## И. СИЛИКАТНО-КЕРАМИЧЕСКИЕ И УГЛЕРОДНЫЕ МАТЕРИАЛЫ И ИЗДЕЛИЯ

Изменение № 1 ГОСТ 24866—81 Стеклопакеты клееные. Технические условия  
Постановлением Государственного комитета СССР по делам строительства  
от 06.06.85 № 76 срок введения установлен

Черт. 1а

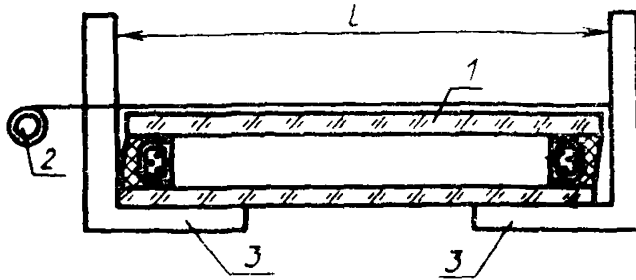
Пункт 4.1. Первый абзац дополнить словами: «с применением металлических угольников в соответствии с черт. 1а. (см. с. 184)
